**Die Autobahn GmbH
des Bundes**

**Vorentwurf des Vorhabenbezogenen Bebauungsplans „Solarpark Bennstedt“ im Orts-
teil Bennstedt, Gemeinde Salztal - frühzeitige Beteiligung gemäß § 3 Abs. 1 BauGB
und § 4 Abs. 1 BauGB, Abstimmung mit den Nachbargemeinden gemäß § 2 Abs. 2
BauGB**

Abbildung 1: Angrenzende Kompensationsmaßnahmen BAB A 143 - Leitstrukturen und Querungshilfen für geschützte Fledermausarten

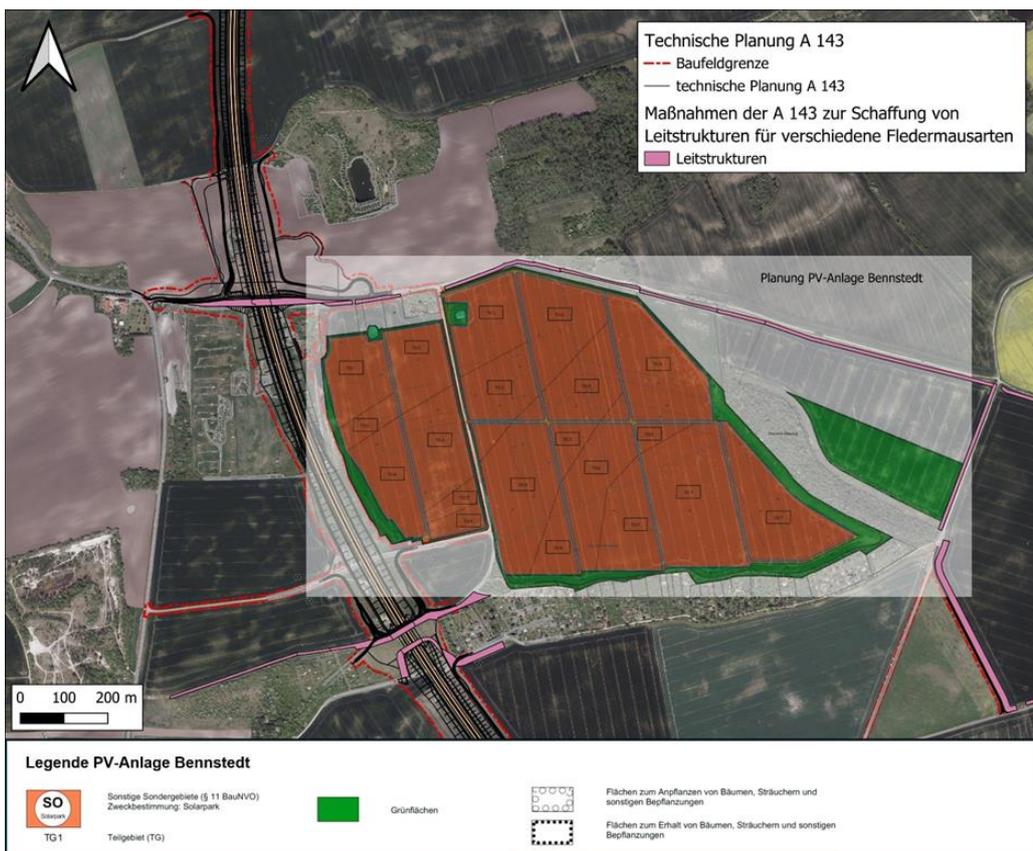
An den Außengrenzen der ausgewiesenen Teilgebiete (TG) sieht der vorhabenbezogene Bebauungsplan „Solarpark Bennstedt“ umlaufende Grünflächen vor. Zwischen den beiden Grünbrücken BW02Ü und BW03Ü der BAB A 143 verlaufen diese geplanten Gehölzschutzpflanzungen bzw. Strauchhecken dicht parallel zur einem Autobahnabschnitt ohne entsprechende Schutzvorkehrungen wie z.B. Fledermausschutzzäune (s. A2, Maßnahmen zum Schutz, zur Pflege und zur Entwicklung von Boden, Natur und Landschaft). Am Wirtschaftsweg 3 nördlich des Zorges (vgl. Anlage Unterlage 7, Bl.-Nr. 2C) sowie südlich der ergänzten CEF-Maßnahme A115.2 führen die Gehölzstrukturen der Maßnahme A2 direkt auf die Autobahn zu (s. **Abb. 1**).

Aus den vorliegenden Unterlagen des Bebauungsplans ist nicht erkennbar, inwieweit Verbotstatbestände, z.B. die Kollisionsgefährdung der hier maßgeblichen und nach Anhang II und IV der Fauna-Flora-Habitat-Richtlinie (FFH-RL) geschützten Fledermausarten, im Bereich der BAB A 143, inklusive planfestgestellter Kompensationsmaßnahmen, geprüft und etwaige Vermeidungsmaßnahmen getroffen worden sind.

Das Gleiche gilt für mögliche Beeinträchtigungen in Gestalt von Attraktivitätsminderungen der innerhalb der Baumaßnahme BAB A 143 neu geschaffenen Fledermausleitstrukturen (CEF-Maßnahmen A111.2, A110.2, A5, A52, A50, A102, A113) infolge des unmittelbar angrenzenden Solarparks (vgl. Barré et al. 2024, Szabadi et al. 2023, Tinsley et al. 2023 - Barré, K., Baudouin, A., Froidevaux, J. S., Chartendrault, V., & Kerbiriou, C. (2024). Insectivorous bats alter their

Die bereits gepflanzten Baumreihen und -hecken erstrecken sich vom FFH-Gebiet „Döläuer Heide und Lindbusch“ in Richtung Querungshilfen (s. Abbildung 1). Deren artenschutzrechtlich verankerte Funktion als Leitstruktur bzw. Hinterlandanbindung ist ebenso zu gewährleisten wie die Funktion der beiden innerhalb der Baumaßnahme BAB A 143 zu errichtenden Grünbrücken am Zorges (BW02Ü) und Köllmer Weg (BW03Ü) als habitatschutzrechtliche Schadensbegrenzungsmaßnahmen. Vor dem Hintergrund des geltenden Planänderungs- und -ergänzungsbeschlusses zur BAB A 143 gilt es, die Funktionen der landschaftspflegerischen Maßnahmen unbedingt zu beachten.
